Cattura rettangolare  
**NUOVA URBANIZZAZIONE DI AREA SITA A  
SAN PIETRO IN CASALE  
VIA SAN BENEDETTO SNC**

**ALLEGATO 16**

*Elaborati di variante al Piano Operativo  
Comunale (POC)*

**PIANO URBANISTICO ATTUATIVO (PUA) COMPARTO C AREALE 3**

**STRALCIO POC DI VARIANTE**

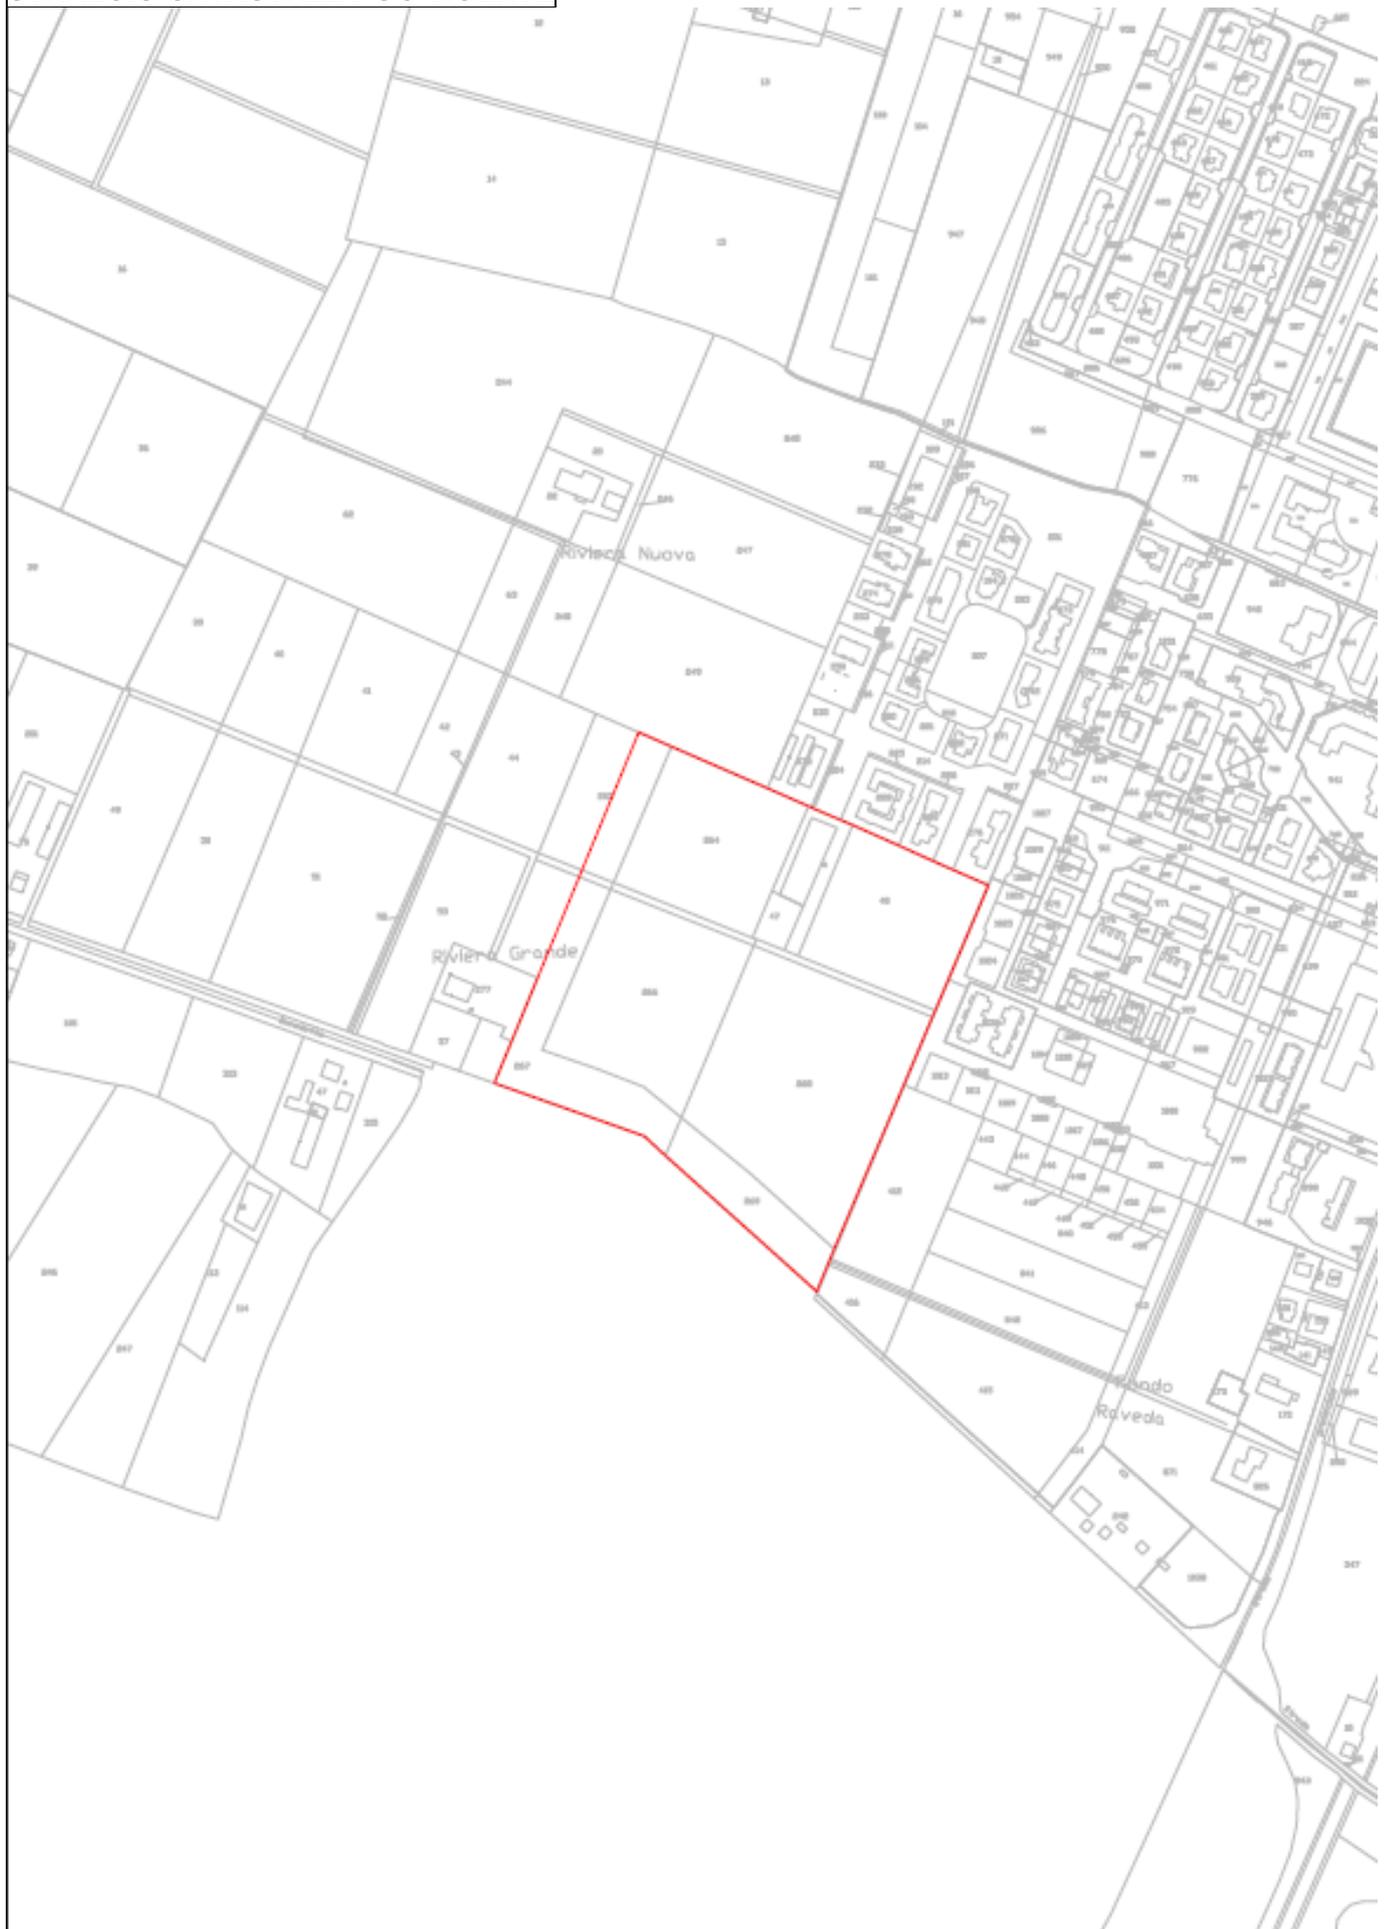
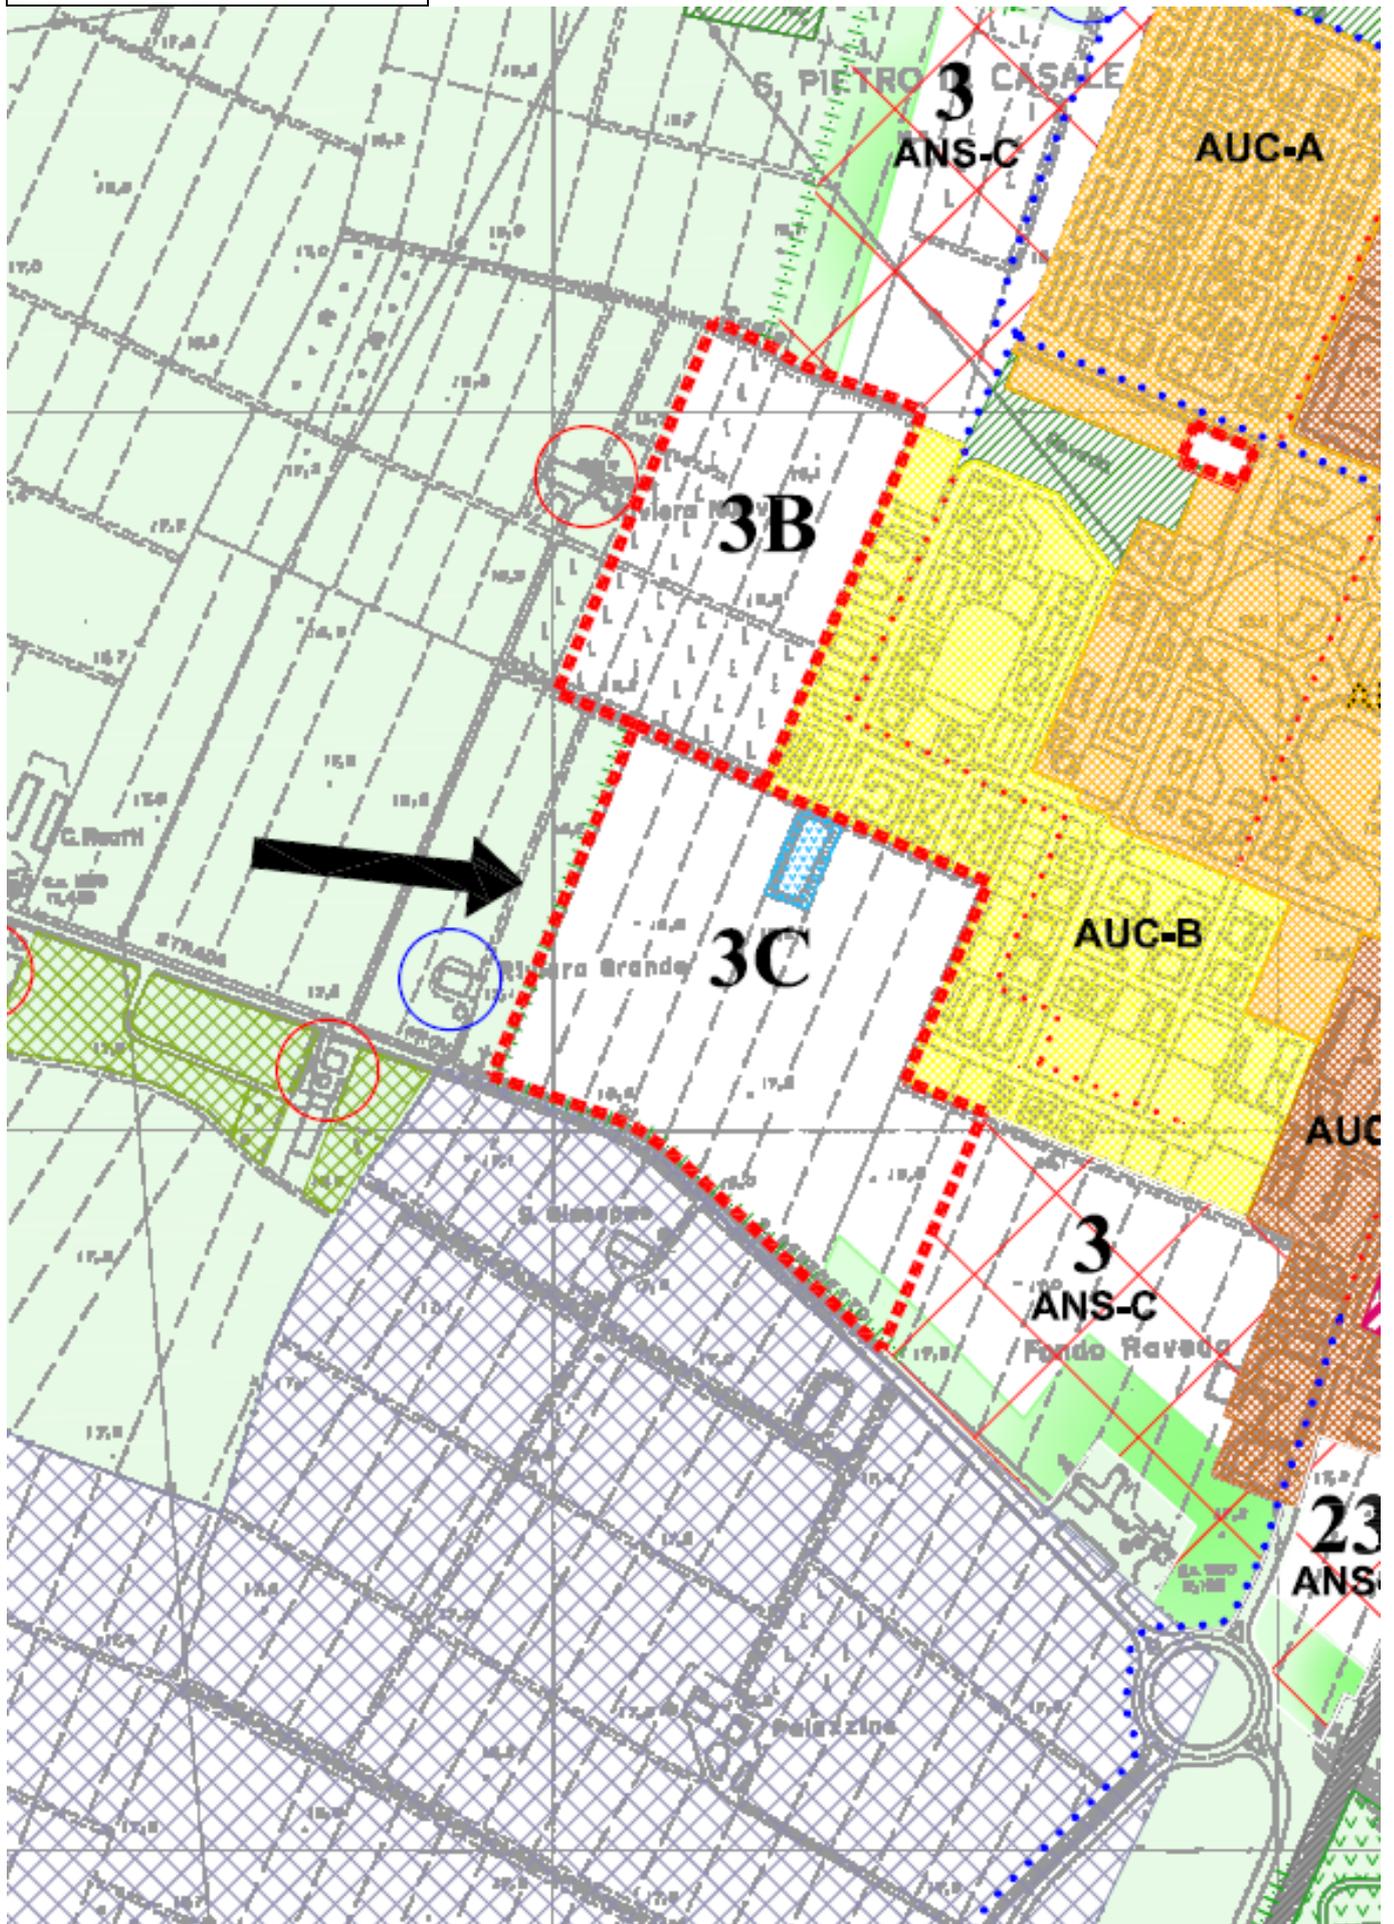
Il presente elaborato di PUA riporta gli stralci del POC vigente che vengono modificati con il Piano Urbanistico Attuativo del sub ambito 3C, in variante al POC stesso ai sensi dell'art. 22, 1° comma lettera b) della L.R. 20/2000. La modifica apportata dal PUA al POC, riguarda la riperimetrazione e ampliamento dell'originale perimetro del sub ambito 3C verso la parte sud est.

Tali modifiche riguardano, la Relazione, le Norme d'Attuazione e il Rapporto Ambientale/Valsat, solo per le parti interessate dalla precedente modifica, i cui stralci vengono di seguito riportati, con le individuazioni delle modifiche a confronto. Le modifiche riguardano altresì la cartografia, come di seguito rappresentata nel suo stato vigente e nello stato di variante.
